2025 年 8 月吉日

城東テクノ株式会社

高気密型床下点検口（寒冷地高断熱型） 仕様変更のお知らせ

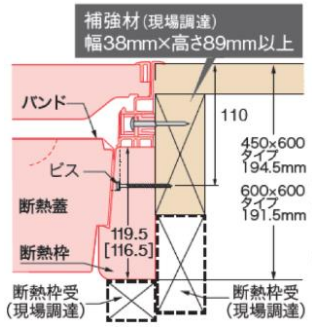
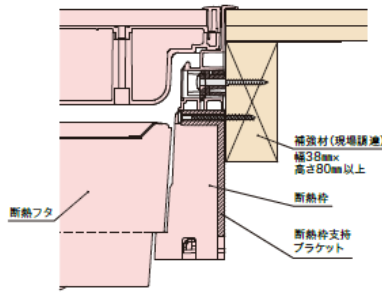
旧仕様よりも高い、熱還流率 0.26W/（㎡・k）の性能を持たせました。その他、主な変更点は下記の
表や新仕様のチラシをご参照ください。
※なお、正価に変更はございません。

旧仕様	新仕様
型名	寒冷地高断熱型	高断熱 026 型
品番	BL3	UB 3
熱貫流率	0.34W/（㎡・k）以下	0.26W/（㎡・k）以下
下地組	補強材（38×89mm以上）+断熱枠受 	補強材（38×89mm以上）

旧仕様	新仕様
色展開	タイプごとの設定にバラツキあり 3～5色	全てのタイプ統一で全色設定 全タイプ6色
断熱材	断熱枠フタ＋断熱フタ取付バンド	断熱入フタ＋断熱枠フタ ※断熱フタ取付バンド無し
タイプ数	4タイプ	3タイプ ※シート貼り完成品の設定なし
収納庫	設置不可	設置不可
